リコール届出一覧表

リコール届出日：令和4年6月29日

リコール届出番号	外-3434	リコール開始日	令和4年6月29日
届出者の氏名又は名称	フォルクスワーゲングループ ジャパン株式会社 代表取締役社長 マティアス シェーパース	製作国：ドイツ連邦共和国 製作者名：フォルクスワーゲン株式会社 問い合わせ先：フォルクスワーゲン カスタマーセンター (フリーダイヤル)0120-993-199 (アドレス) http://www.volkswagen.co.jp/	
不具合の部位（部品名）	原動機（燃料パイプ）		
基準不適合状態にあると認める構造、装置又は性能の状況及びその原因	原動機に装着されている燃料パイプの取付けボルトにおいて、締め付けトルクの設定値が不適切なため、走行振動等により当該ボルトが緩むものがある。そのため、燃料漏れにより、ガソリン臭の発生とともに、エンジン制御システム故障の警告灯が点灯し、最悪の場合、走行不能になるおそれがある。		
改善措置の内容	全車両、燃料パイプ取付けボルトを新品へ交換し、規定トルクで締め付ける。		
不具合件数	149件	事故の有無	なし
発見の動機	市場からの情報による。		
自動車使用者及び自動車特定整備事業者等に周知させるための措置	<ul style="list-style-type: none"> ・ 自動車使用者：ダイレクトメール、電話および電子メール等で通知する。 ・ 自動車特定整備事業者等：日整連発行の機関誌に掲載する。 ・ 弊社インターネットホームページに掲載する。

改善箇所説明図

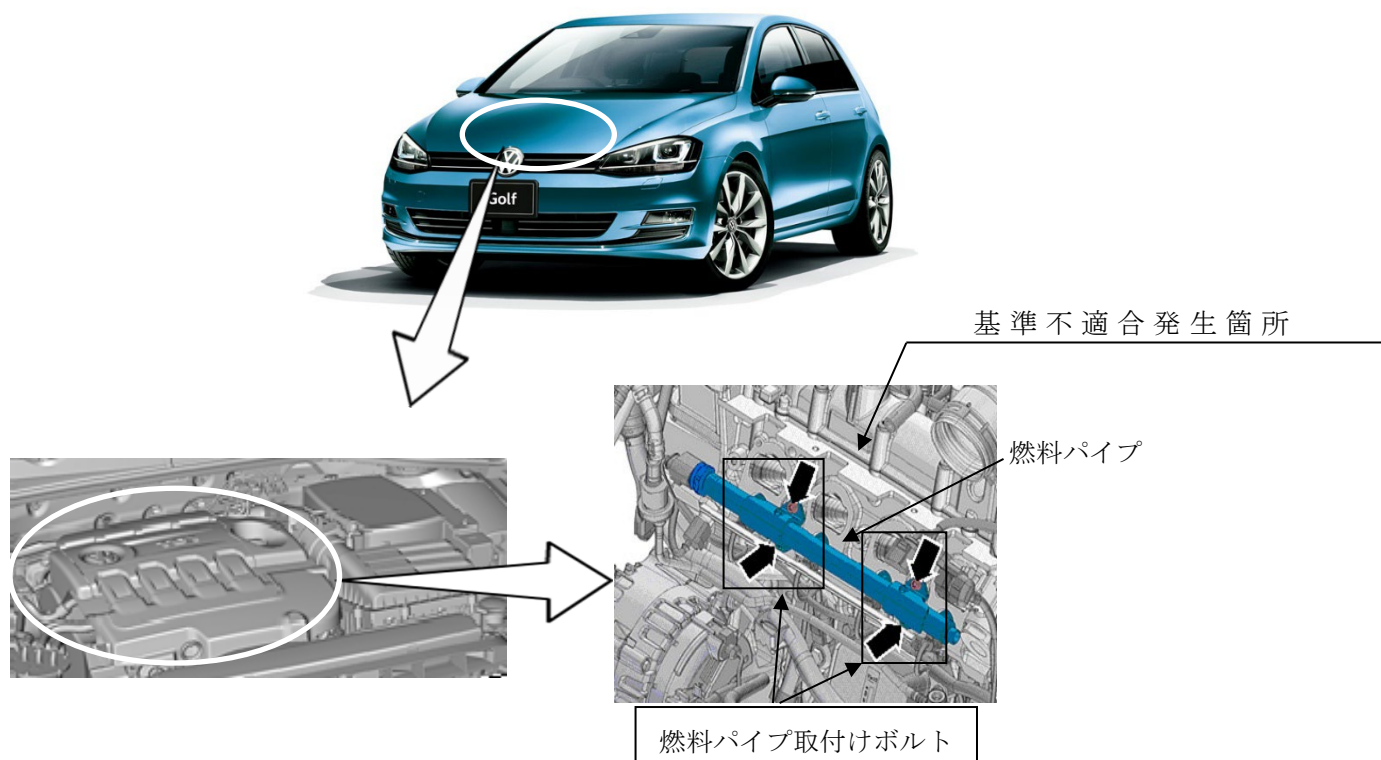
不具合の内容

原動機に装着されている燃料パイプの取付けボルトにおいて、締め付けトルク的设计値が不適切なため、走行振動等により当該ボルトが緩むものがある。そのため、燃料漏れにより、ガソリン臭の発生とともに、エンジン制御システム故障の警告灯が点灯し、最悪の場合、走行不能になるおそれがある。

改善措置の内容

全車両、燃料パイプ取付けボルトを新品へ交換し、規定トルクで締め付ける。
